## Relatório de Diligência Conjunta das Comissões de Meio Ambiente, Desenvolvimento Urbano e Sustentável e Obras e Serviços Públicos

**Data da Diligência:** 04/09/2025

**Local:** Rio Fernando (Bói) Rio Cai Tudo (trechos Teixeira e Chaperó)

**Objeto da Diligência:** Apuração de manifestação de Munícipe apresentada na Ouvidoria do Poder Legislativo: Denúncia referente a irregularidades e supostos crimes ambientais em execuções de Obras de contenção na Gleba B, em Chaperó, no Bairro Teixeira e no Rio Cai Tudo, em Águas Lindas.

**Foto 15:**

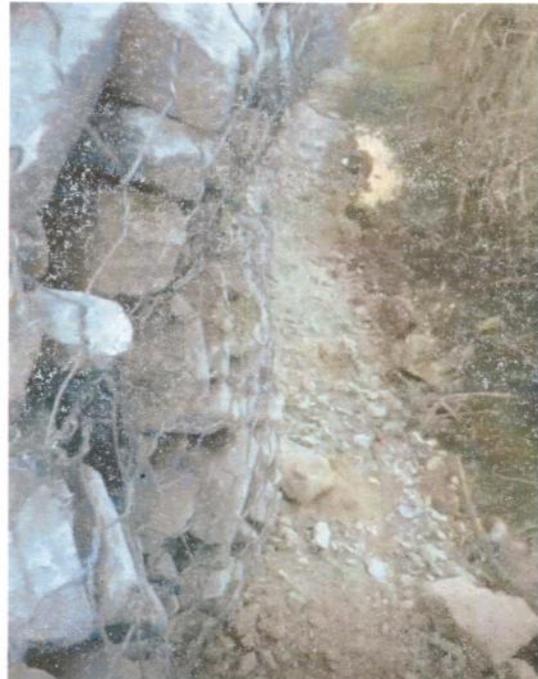
- **Má Execução da Fundação:**
  - O muro de contenção teve sua execução diretamente sobre uma base sem a devida compactação, preparo ou reforço, como pedregulhos ou concreto.

- O solo não foi limpo e nivelado, e materiais orgânicos como vegetação e raízes, que podem comprometer a estabilidade, não foram removidos.
  - A obra foi assentada acima do nível da água. Isso, fatalmente, fará com que o aumento do volume de água em caso de chuva carregue o material solto por baixo das gaiolas, comprometendo a estabilidade e podendo causar o colapso do muro.

- **Descrição:** base in natura, sem preparo ou reforço.

**Fotos 16 e 17:**

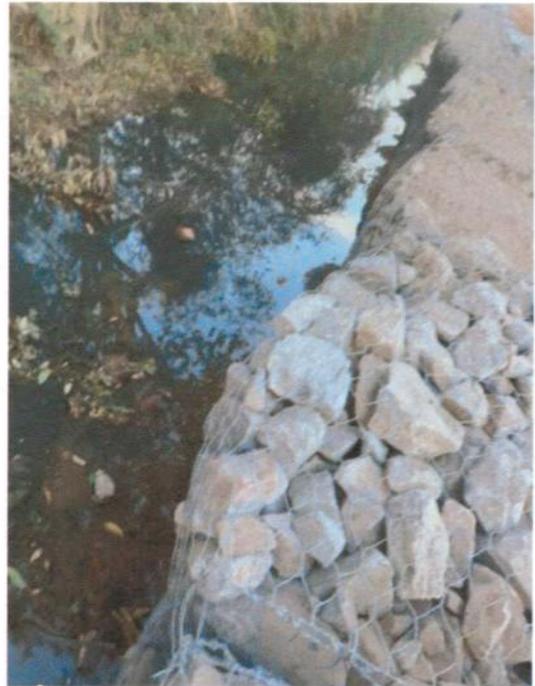
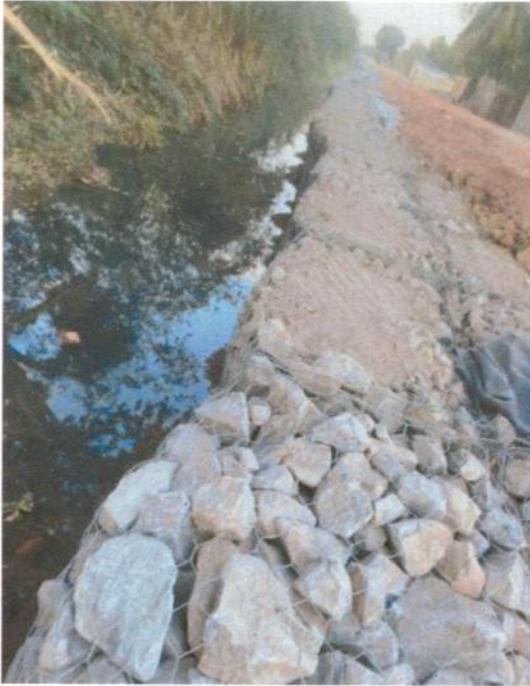
- As gaiolas metálicas (gabiões) estavam totalmente desalinhadas e deformadas. A falta de gabaritos de madeira para alinhar e dar forma às gaiolas é a causa da deformação.
- As pedras foram colocadas diretamente por máquinas, sem a devida arrumação, o que cria "vazios" dentro das gaiolas. Com o peso das camadas superiores, as camadas inferiores são comprimidas, forçando as gaiolas, que podem se romper, levando ao desmoronamento da estrutura.
- A falta de um sistema de drenagem eficiente pode comprometer a estabilidade do muro devido ao acúmulo de água.
- Constatou-se também que as drenagens das casas da vizinhança da obra foram removidas, o que pode, eventualmente, causar o alagamento dos terrenos que estão no nível inferior aos muros de contenção.

**Descrição:** gaiolas pressionadas pela criação de vazios devido a má arrumação das pedras
